GREENPEACE

**VALORACIÓN DE LA DESCARGA DE
AGUAS DE REFRIGERACIÓN DE LA
C.N. GAROÑA AL RÍO EBRO Y DE SU
VIGILANCIA AMBIENTAL**

anbiotek

LA2011-03-05

Figura 2. Puntos de medida de la temperatura, de acuerdo al documento de URS citado. Fuente: URS. 2010. Seguimiento de la descarga térmica de la C.N. Sta. M^a Garoña, ciclo anual 2009. Documento Final. Elaborado para NUCLENOR en Enero de 2010.

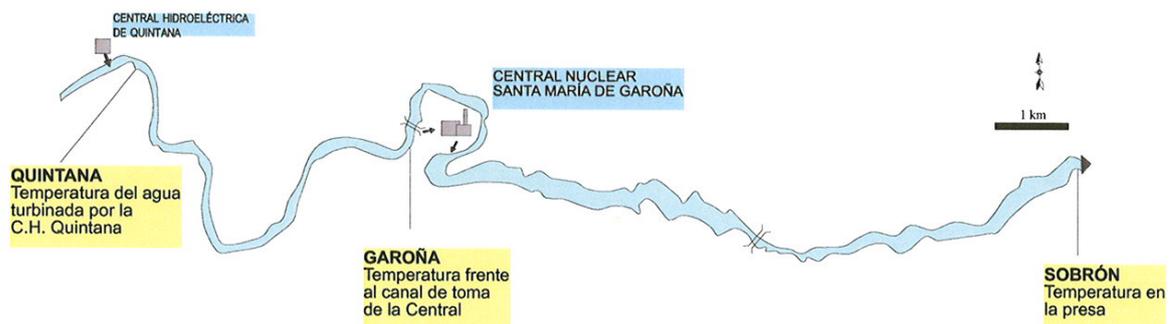
3) Al mismo tiempo se recogen datos de *“temperatura medidos diariamente en la descarga de la Central Hidroeléctrica de Quintana”,* pero no se especifica cual va a ser su destino.

Además, en la figura adjunta se señala como que las mediciones se realizan en el río Ebro, por debajo del vertido de la central, cuando se están midiendo en la propia central y no en el cauce.

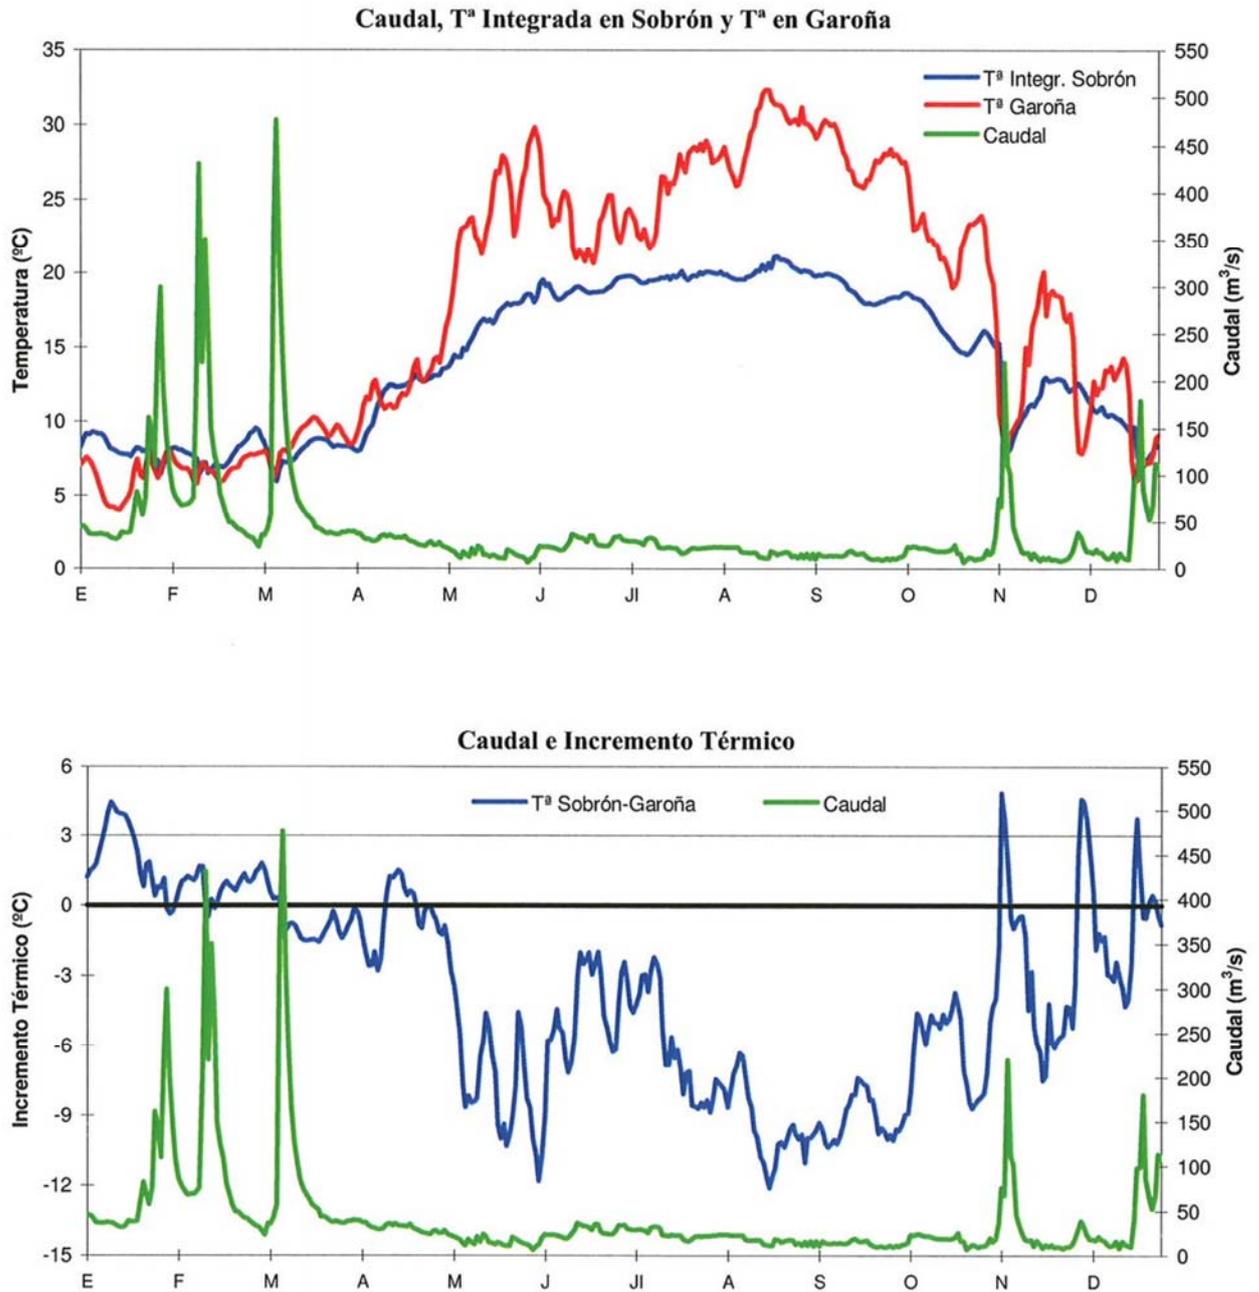
Un repaso de los datos presentados en 2009 revela la existencia de alguna contradicción con las mediciones presentadas por URS: por ejemplo, en el mes de Mayo NUCLENOR presenta una temperatura de 16,33 °C en la toma de Garoña, cuando en la figura de URS se ve que el valor ha de ser superior a 20 °C. El resto de valores coincide con la evolución de la figura.
